Aviation DOA Nr.: EASA.21J.025	Service Information	Dokument Nr.: SI-AT01-018
	Laufende Modifikationen/ <i>continuous modifications</i>	Ausgabe/Issue: A.20 Seite/Page: 1 of 2

Service Information SI-AT01-018

Continuous modifications and changes to parts and appliances are cumulatively detailed and published within this SI.

UMA – fuel gauges for resistive fuel probes (float lever)

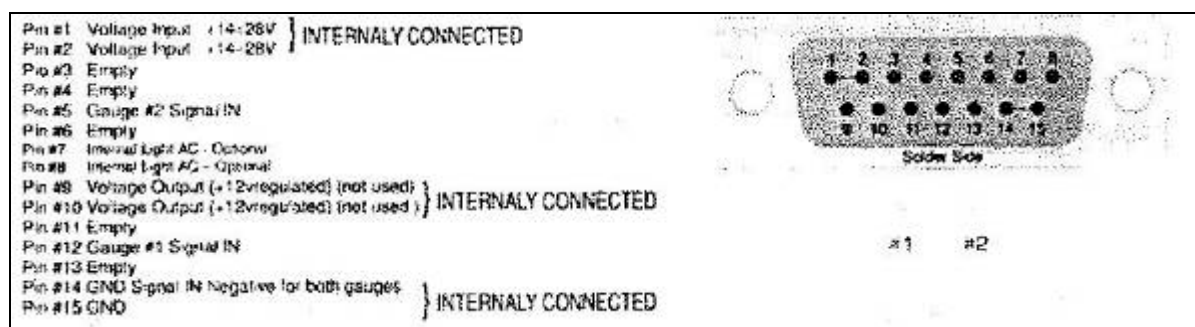
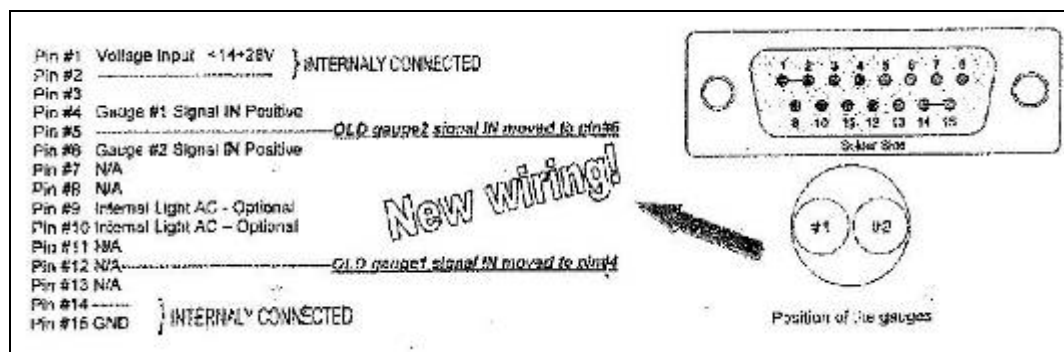
The manufacturer of the fuel gauges has changed the pin assignment without changing the P/N. The old pin configuration is no longer available, therefore the connector has to be soldered new and compatible when a fuel gauge exchange is performed.

connection	PIN – old (AT01-2840-206)	PIN – new (AT01-2840-220)	cable-marking
supply 14-28V	1	1	8041Z20
GND15 GND14	internally connected	15	8041Z20N
L+	12	4	8041SAL20
R+	5	6	8041SAR20
L-	11	remove bridging between 14 / 11 / 4	
R-	4

Note: After installation of a new fuel gauge calibration to zero at unusable fuel in both tanks has to be checked (reading slightly below “E”, not above).

Retrofit from Aviasport to UMA tachometer

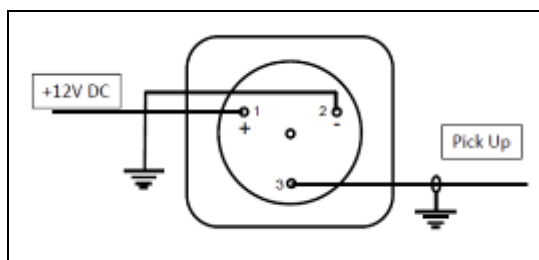
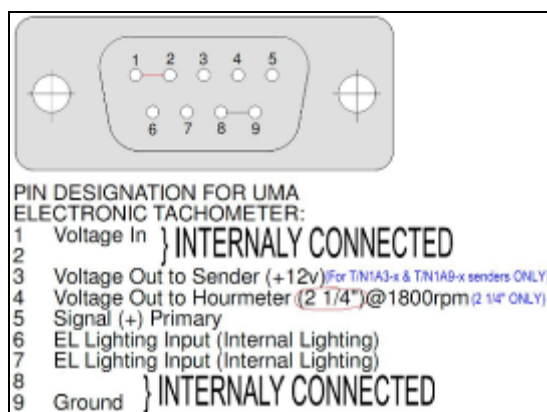
In case of necessary exchange of Aviasport tachometer (7030-100) a retrofit to a UMA tachometer (7030-103-R00) is recommended.

Therefore the connecting plug has to be crimped new and compatible.

Note: After installation of the tachometer the accuracy of the gauge has to be checked with an optical revolution counter ($\pm 30\text{rpm}$).

Skizze 1: verbesserter Triebwerksbedienungs-Quadrant (7020-001-010-R01)

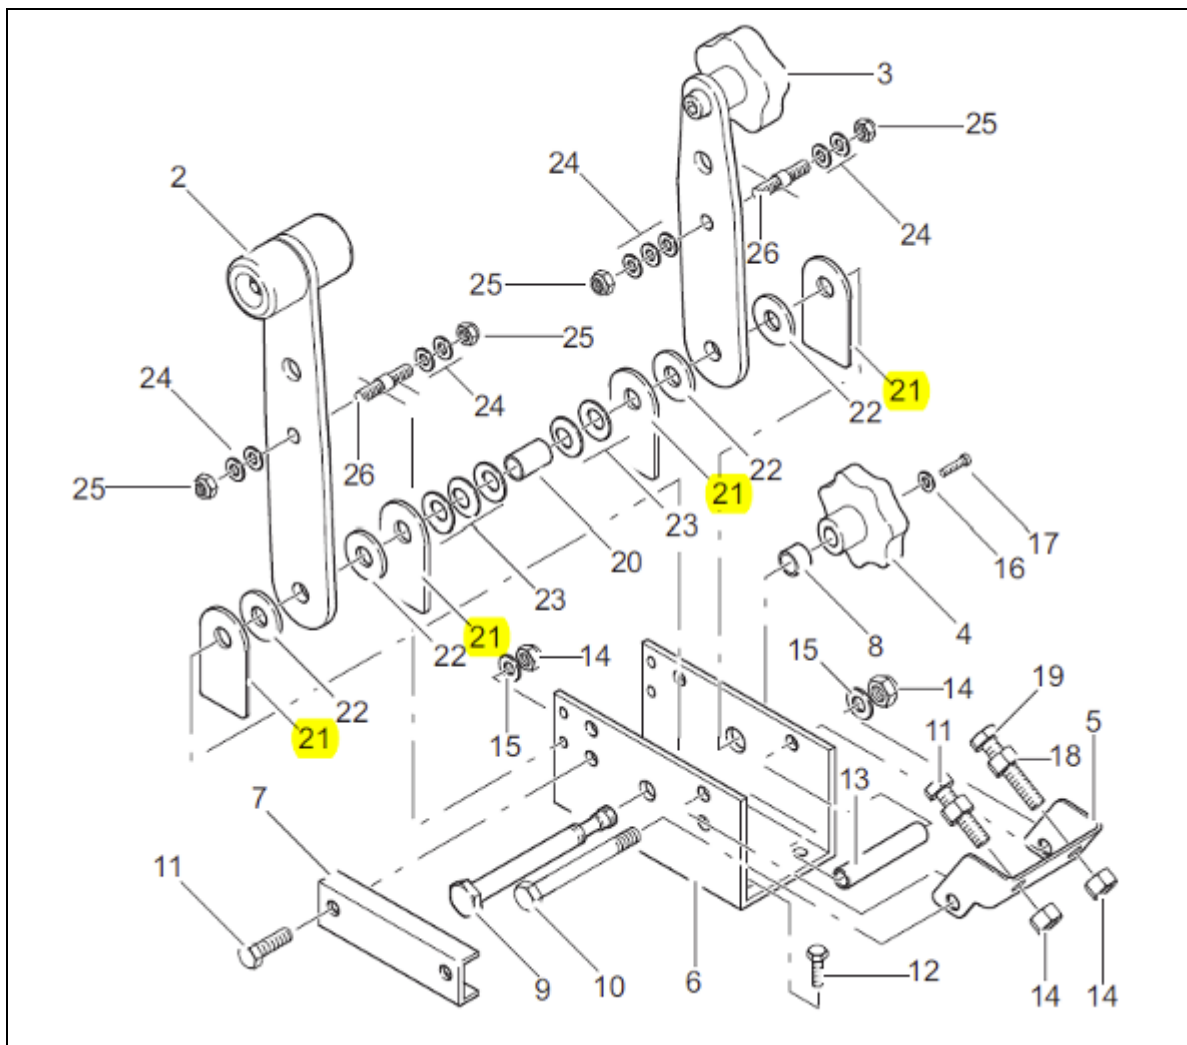
Bei notwendigem Austausch des Triebwerksbedienungs-Quadranten (7020-001-010) wird eine verbesserte Version (7020-001-010-R01) empfohlen.

Die Verbesserung besteht aus vier Blechen (7020-145-R00), die ein Mitdrehen des Gas- oder Propellerverstellhebels verhindern.

Auch die Nachrüstung (siehe Skizze 1, Position 21) ist möglich, wenn die 4 Scheiben (DIN9021 8,4x24mm) durch die 4 Bleche (7020-145-R00) ersetzt werden.

figure 1: improved engine control quadrant (7020-001-010-R01)

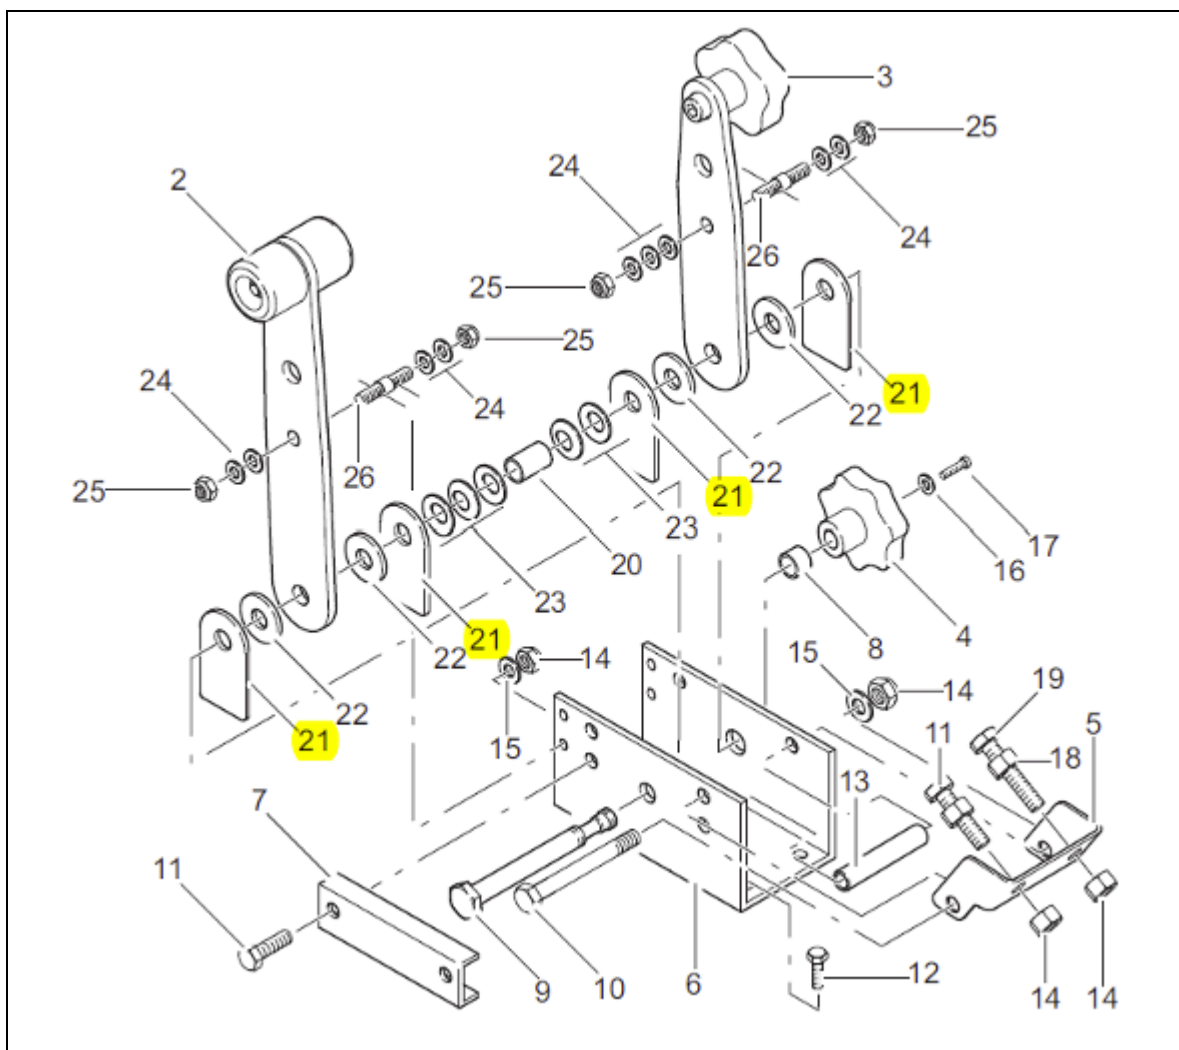
In case of necessary exchange of the engine control quadrant (7020-001-010) an improved version (7020-001-010-R01) is recommended.

The improvement consists of four metal sheets (7020-145-R00), which prevent a co-rotation of the throttle or propeller-pitch control lever.

Also a retrofit (see figure 1, position 21) is possible, if the 4 washers (DIN9021 8,4x24mm) are replaced by the four metal sheets (7020-145-R00).

alternative nose landing gear axle bolt / bearing races / axle

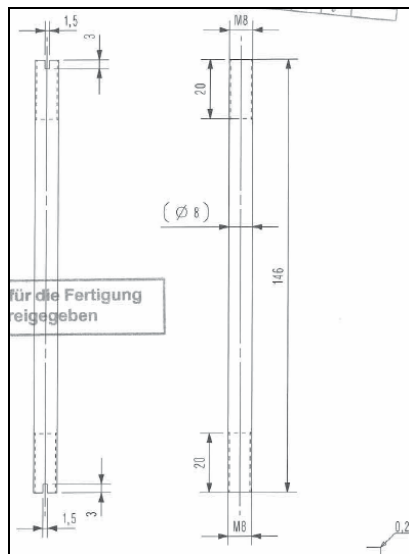
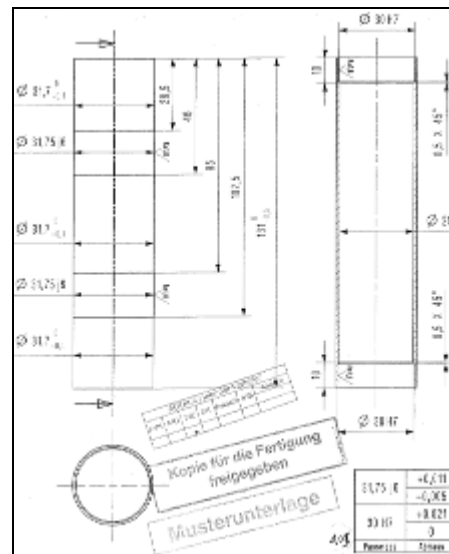
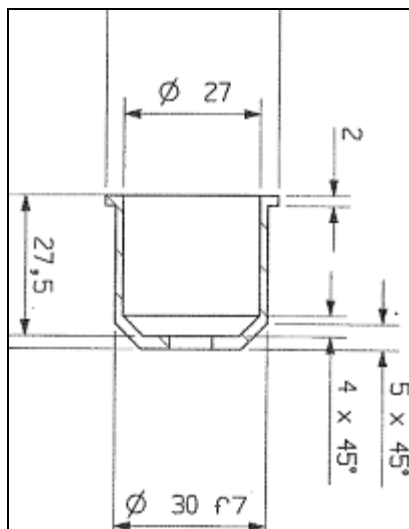
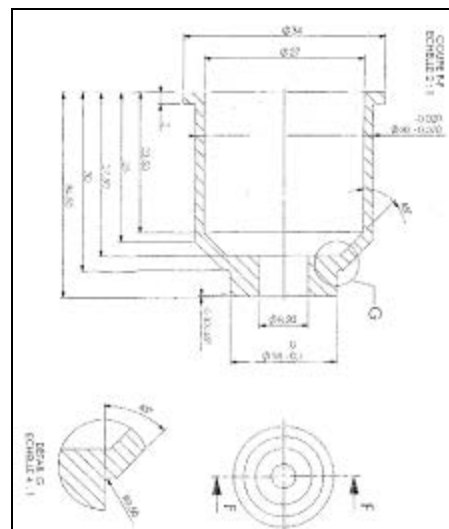
Installation of a 4 mm shortened axle bolt (5150-123) besides the standard axle bolt (5150-103), the Beringer bearing races (5150-131) besides the standard bearing races (5150-101) and a stainless steel axle (5150-100-R01) besides the standard axle (5150-100) for Groove und Cleveland nose landing gears.

Hinweise zur Batteriehalterung

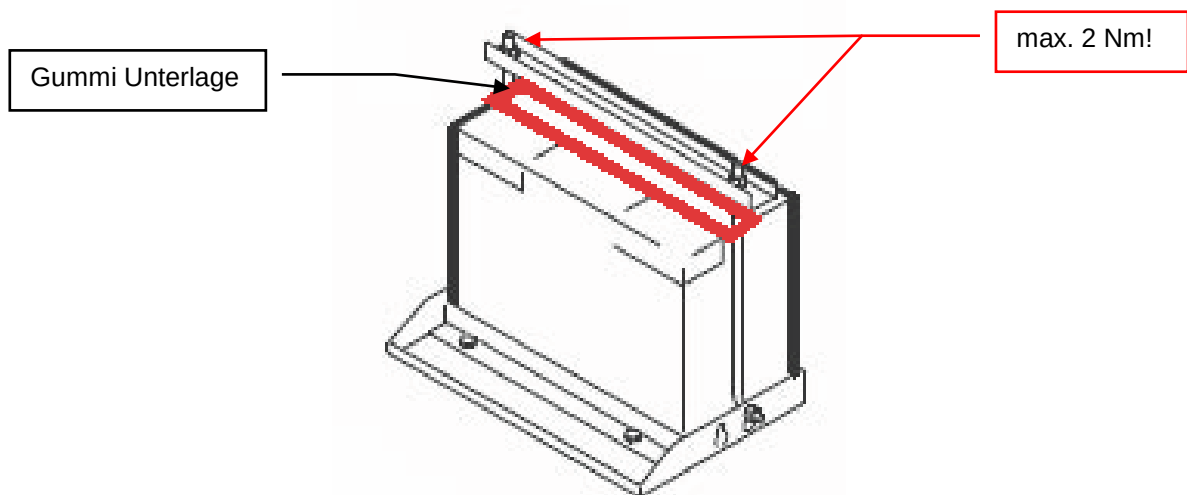
Um mechanische Beschädigungen an der Batterie zu vermeiden, wird eine Gummi Unterlage 1,5x175x15mm (mit doppelseitigem Klebeband oder geeignetem Kleber an Aluminium-U-Profil befestigt) zwischen Batteriehalterbügel (Al-U-Profil) und Batterie empfohlen.

Gummi Unterlage 1,5x175x15mm (AQUILA TNr. **4540-134-R00**)

Außerdem ist das empfohlene Drehmoment für die Stoppmuttern der Haltebügel **max. 2Nm**.

advices for the battery mount

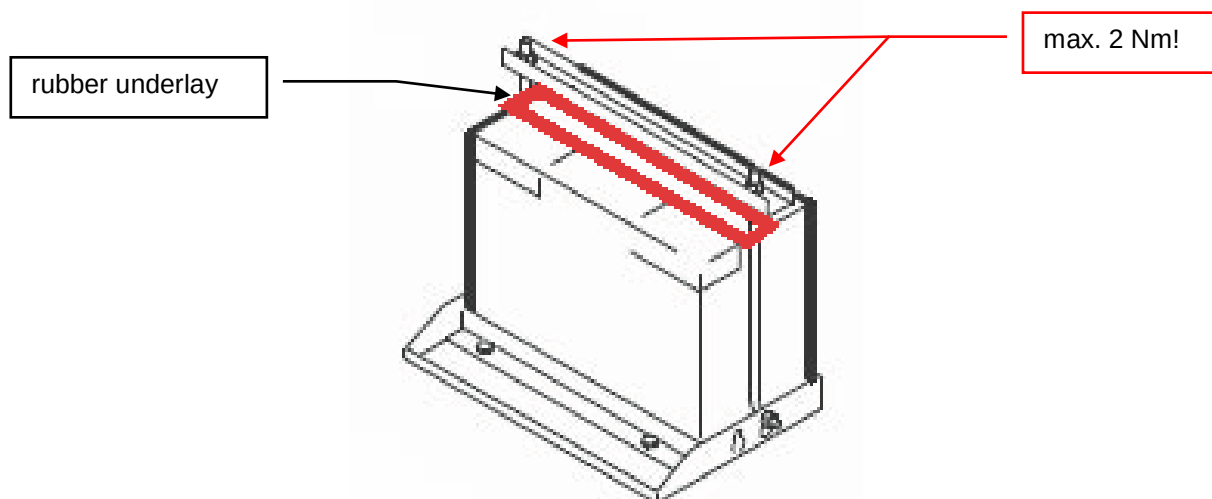
To avoid mechanical damage to the battery a rubber underlay 1,5x175x15mm (glued with double-faced adhesive tape to the aluminum U-profile) between the battery hold down bracket (Al-U-profile) and the battery is recommended.

rubber underlay 1,5x175x15mm (AQUILA P/N. **4540-134-R00**)

Also the recommended torque for the self-locking nuts at the hold down bracket is **max. 2Nm**.

Brandschott AQUILA AT01 Modell AT01 und AT01-100

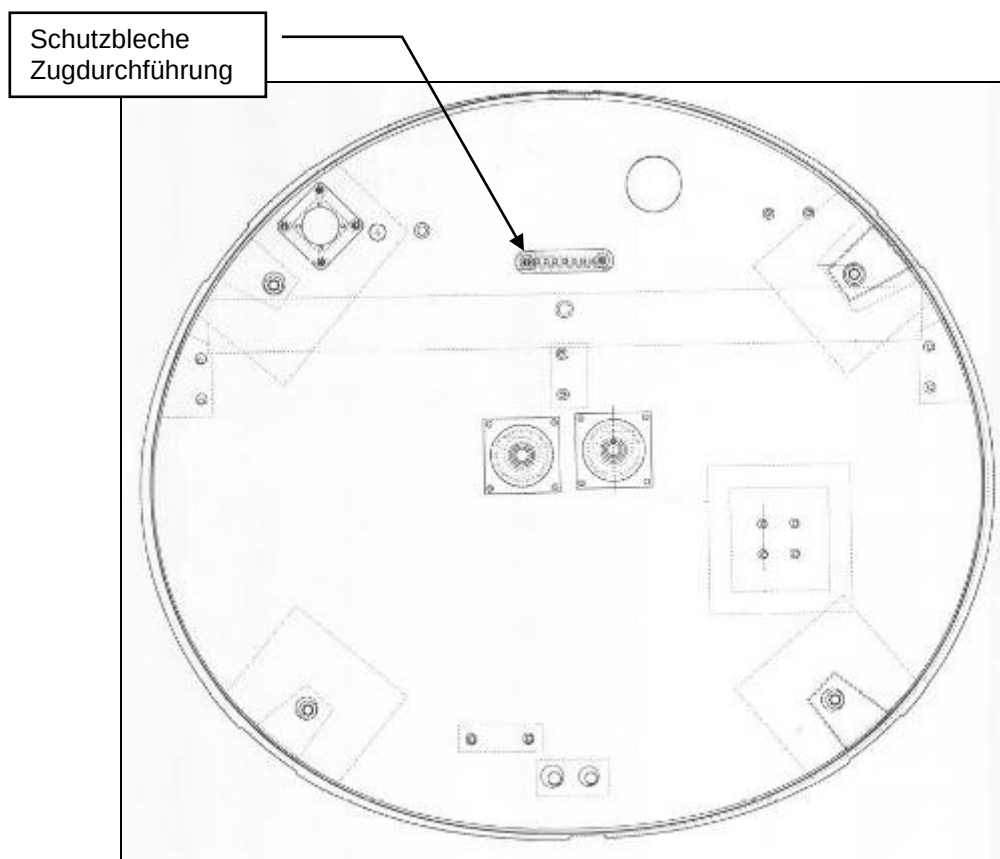
Bei erhöhtem Widerstand oder Reibgeräuschen in der Triebwerksbedienung (Gas-, Propeller- oder Choke-Hebel) können die Bleche der Zugdurchführung im Brandschott sich in die Bowdenzüge eingearbeitet haben.

Daher wird der Austausch gegen dickere Bleche (1,0mm) empfohlen.

2x Schutzblech Zugdurchführung 1,0mm (AQUILA TNr. **2120-134-R01**)

firewall AQUILA AT01 model AT01 and AT01-100

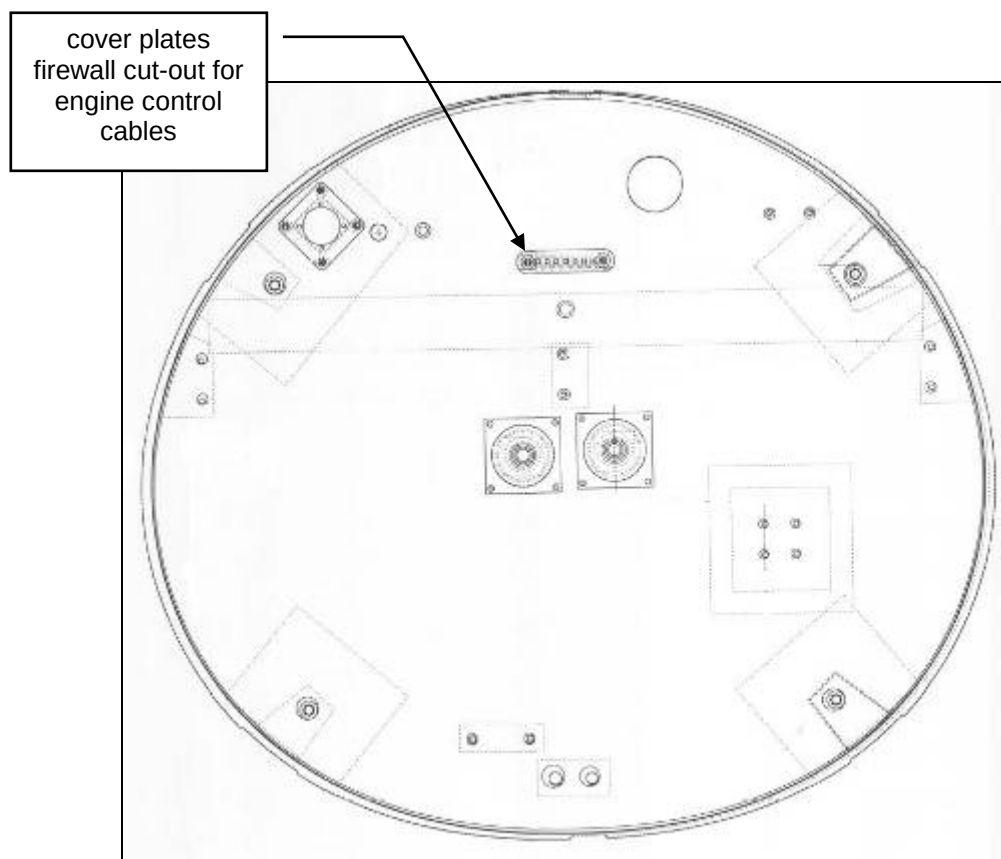
In case of increased friction or friction induced noise within the engine controls (throttle, propeller- or choke lever) it is a possible cause that the cover plates at the firewall cut-out have cut into the casing of the engine control bowden cables.

Therefore an exchange with thicker plates (1,0mm) is recommended.

2x cover plate engine control cables 1,0mm (AQUILA P/N **2120-134-R01**)

Nachrüstung Kondensator für externen Generator

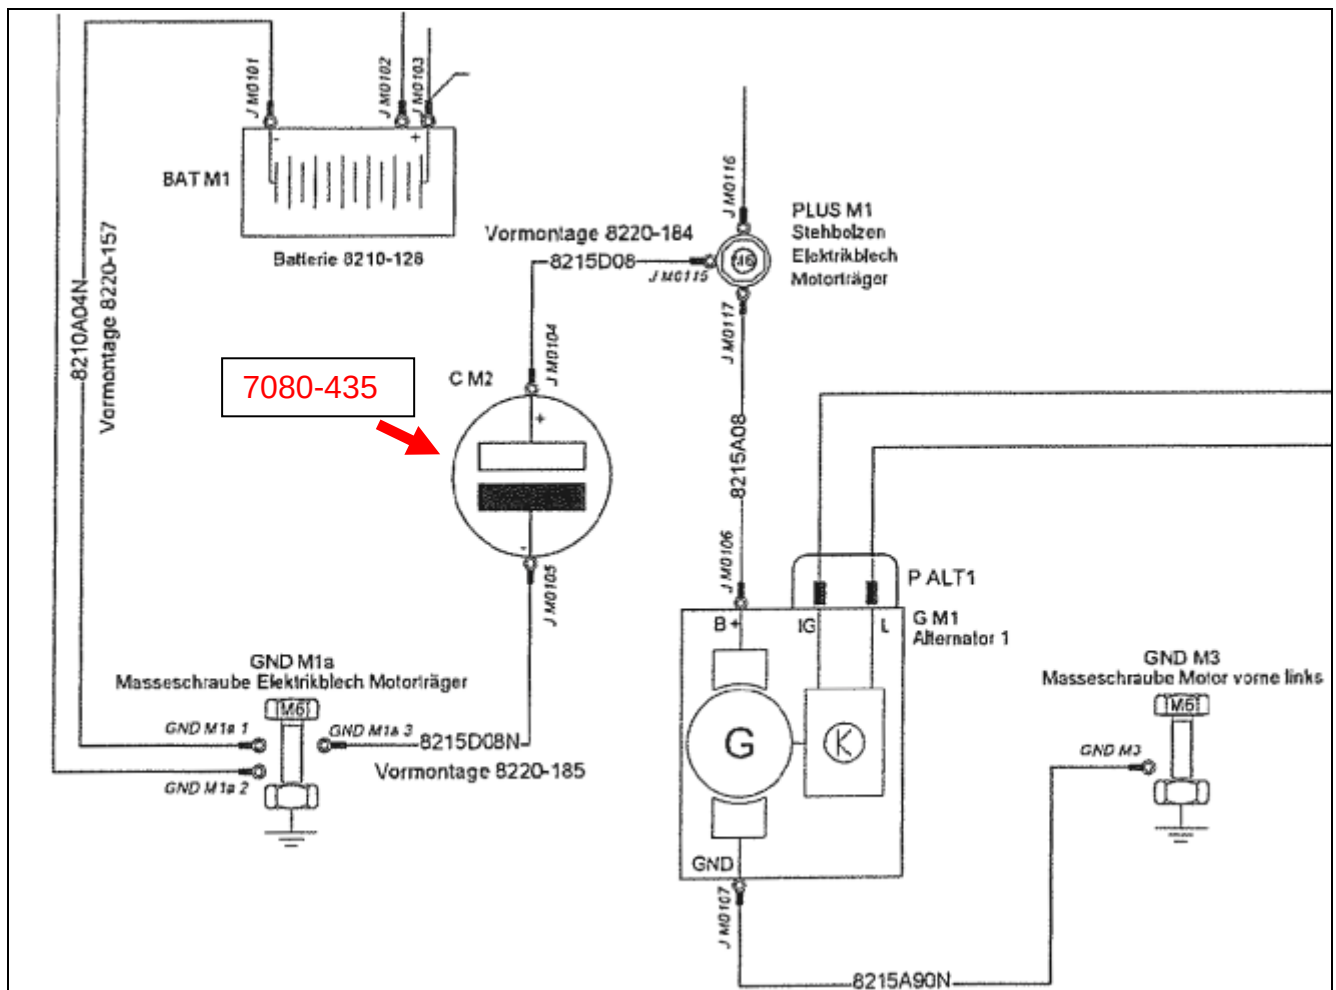
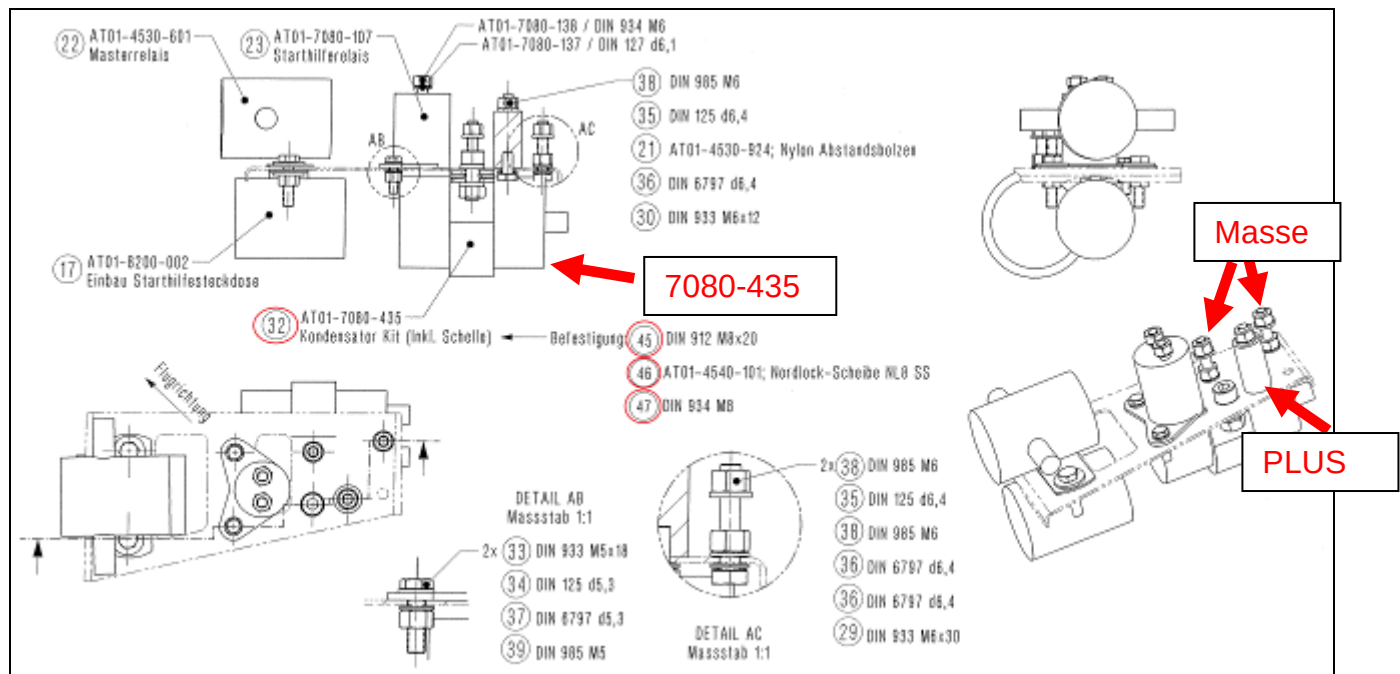
Die Nachrüstung eines Kondensators für den externen Generator wird empfohlen, um Störungen durch Schwankungen der Bordspannung zu minimieren.

- elektrischer Anschluss gemäß Schaltplan:

- mechanische Befestigung auf Halteblech Elektrik am Motorträger je nach Ausführung soweit möglich gemäß Zeichnung:
